INTERVENTO: PAR FAS 2007/2013 – Obiettivo operativo III.2.1 – Linea d’Azione III.2.1.A – Iniziativa  
ristrutturazione ed ammodernamento di impianto scioviarario esistente nel Centro  
Turistico “Oasi del Cervo” a Gamberale.

**Comitato V.I.A. - Giudizio n° 2788 del 30.05.2017**

**Fig. 15 – Planimetria di progetto.**

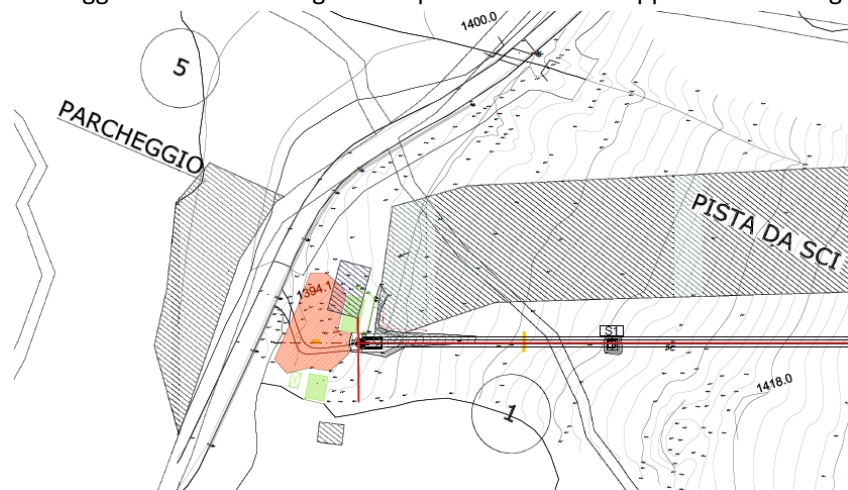
si individuava una ben determinata area destinata a parcheggio.

Inoltre, vorrei evidenziare per l'ennesima volta che, la stessa area a parcheggio indicata nella fig. 15 a pag. 26 dello S.I.A. è rappresentata allo stesso modo tra **gli ALLEGATI PRINCIPALI** quale **Allegato 2 – Catastale e corografia del sito** di cui al Piano di utilizzo di terre e rocce da scavo anch'esso allegato al progetto esecutivo oggetto di V.I.A..Di seguito si riporta stralcio dell'appena citato Allegato 2:

Di conseguenza la fig 15 a pag. 26 dello S.I.A. poiché rappresentata come **PLANIMERIA DI PROGETTO** e visto e considerato che il Geol. Pellicciotta nella propria **perizia giurata ATTESTAVA L'ESATTEZZA E LA VERIDICITA' DELLE ALLEGAZIONI** ai sensi del DPCM 27.12.1988, tra cui anche a riguardo dunque del piano di utilizzo delle rocce e terre da scavo, appariva evidente che anche il parcheggio individuato fosse parte integrante e sostanziale del progetto.

Invero, né nel progetto definitivo, né nell'esecutivo è stato rappresentato alcun parcheggio alla stregua di specifico intervento.
